CIRCULAR CON CONSULTA N° 20

LICITACIÓN PÚBLICA NACIONAL E INTERNACIONAL ADIF N° LP07/2018

"RENOVACIÓN DE LA INFRAESTRUCTURA DE VÍAS, SEÑALAMIENTO INTEGRAL, CRUCE A DISTINTO NIVEL (Entre TAPIALES y ALDO BONZI) Y DUPLICACIÓN DE VÍAS (Entre LIBERTAD y MARINOS del CRUC. GRAL. BELGRANO) – TRAMO: desde TAPIALES (KM 14+150) hasta MARINOS del CRUCERO GENERAL BELGRANO (KM 34+600)".

INSTITUTO ARGENTINO DE INGENIERIA REPUBLICA ARGENTINA	PRESIDENCIA DE TRÁNSITO ANTERPROYECTO PARAGOLPE	PLANO TIPO ANTERPROYECTO PARAGOLPE	PLANIFICACION LBS-DGAL-P-PL-11-IC-02
--	---	--	---

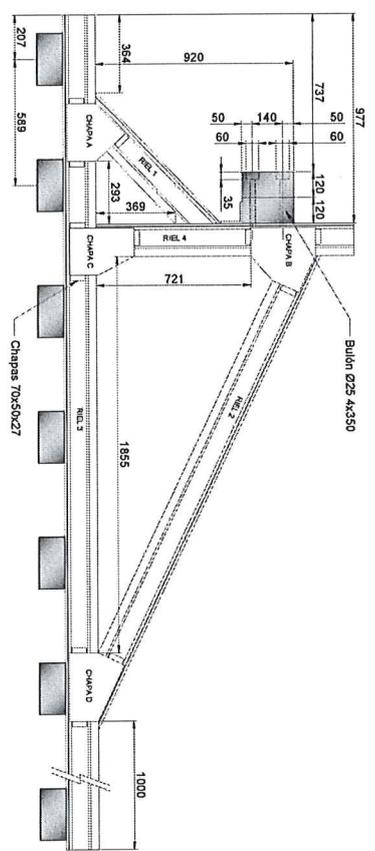
En el Capítulo de provisión e instalación de paragolpes de vía, se indica que el mismo "se confeccionará con rieles producidos según se muestra en el plano tipo que se adjunta a la presente especificación.", pero dicho plano no se encuentra en la documentación recibida. Se solicita en envío de dicho plano para poder cotizar correctamente.

Se adjunta el plano.
